RENESAS TECHNICAL UPDATE

製品分類	MPU & MCU	発行番号	TN- RL*-A052A/J	Rev.	第1版
題名	RL78/I1B 高精度 1Hz 出力制限事項について		情報分類	技術情報	
適用製品	RL78/I1B グループ R5F10Mxx	対象ロット等 全ロット	関連資料	RL78/I1B ユーザーズマニュアル ハードウェア編 Rev.2.00 R01UH0407JJ0200 (2014.02)

上記適用製品において、リアルタイム・クロック 2 の高精度 1Hz 出力機能において、下記訂正がございます。

8.4.7 時計誤差補正レジスタの設定手順

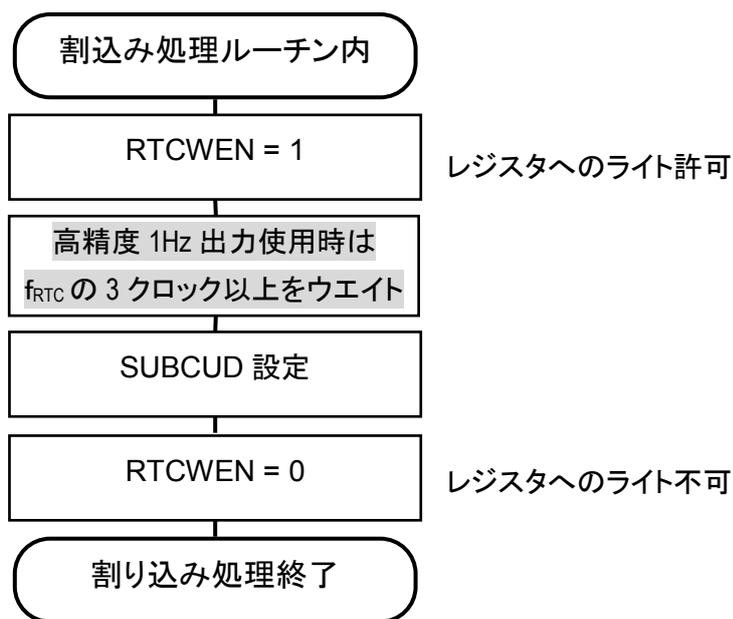
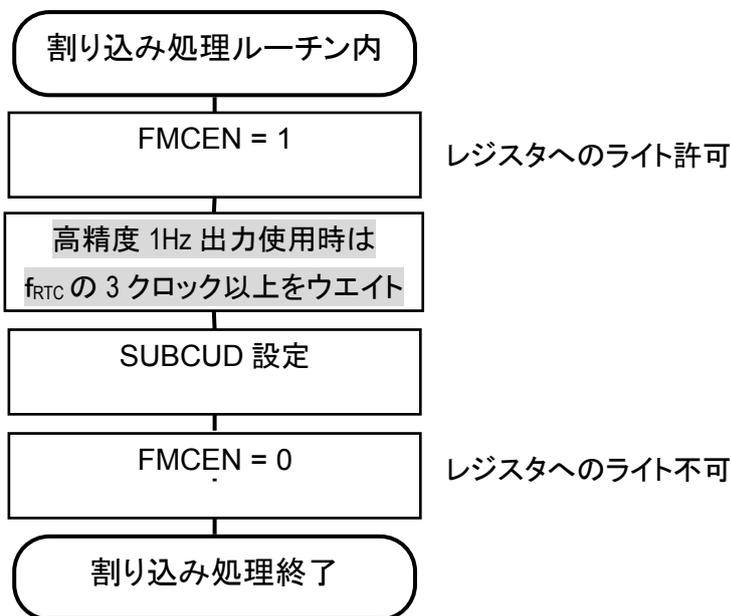
高精度 1Hz 出力を使用時に時計誤差補正レジスタ (SUBCUD) を書き換える場合の制限事項を追加します。

時計誤差補正レジスタ (SUBCUD) の書き換えと補正タイミングとが競合した場合、RTC の補正が正常に行われない場合があります。補正タイミングと SUBCUD レジスタの書き換えの競合を避けるために、SUBCUD レジスタの書き換えは、必ず補正タイミングに同期して発生する補正タイミング割り込み (INTRTIT) または定周期割り込み (INTRTC) の発生を起点にし、次の補正タイミングが発生する前 (約 0.5 秒以内) に完了させてください。

高精度 1Hz 出力を使用時に時計誤差補正レジスタ (SUBCUD) を書き換える場合は、補正タイミング割り込み (INTRTIT) または定周期割り込み (INTRTC) の発生後、カウント・クロック (f_{RTC}) の 3 クロック以上ウエイトした後に SUBCUD レジスタを書き換えてください。

図8-1 リアルタイム・クロック2のブロック図

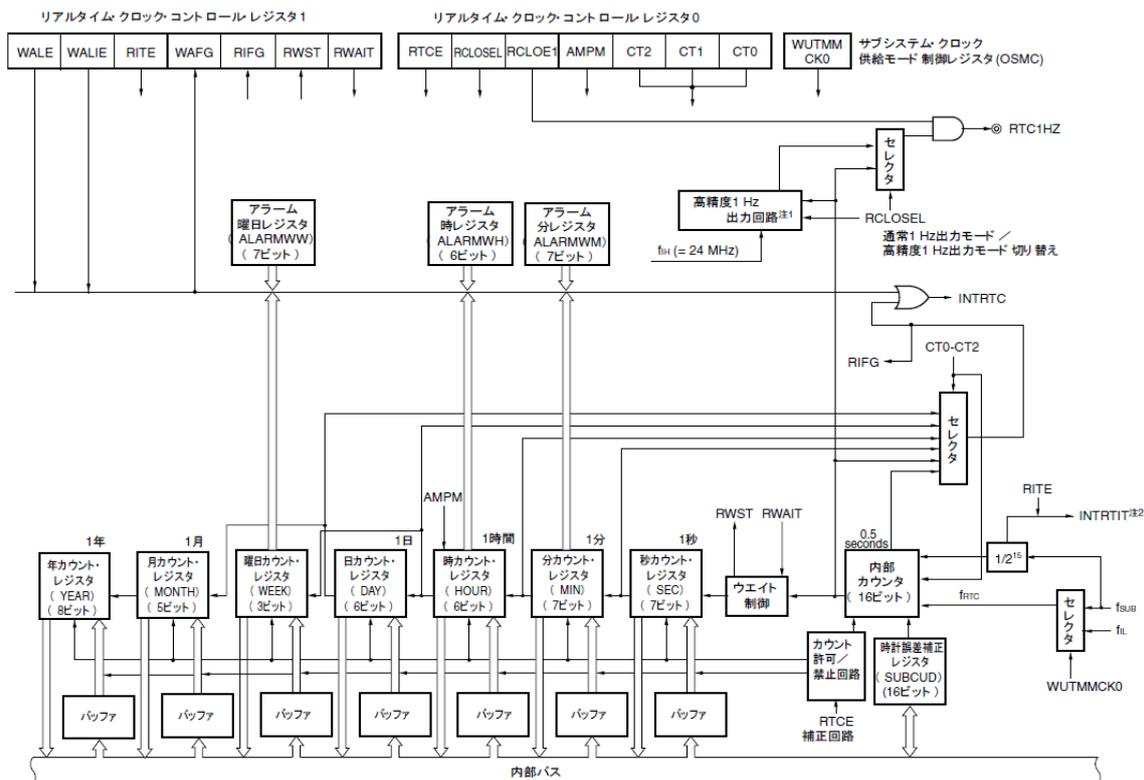
補正タイミング割り込み (INTRTIT) の出力経路を下記の通り訂正します。
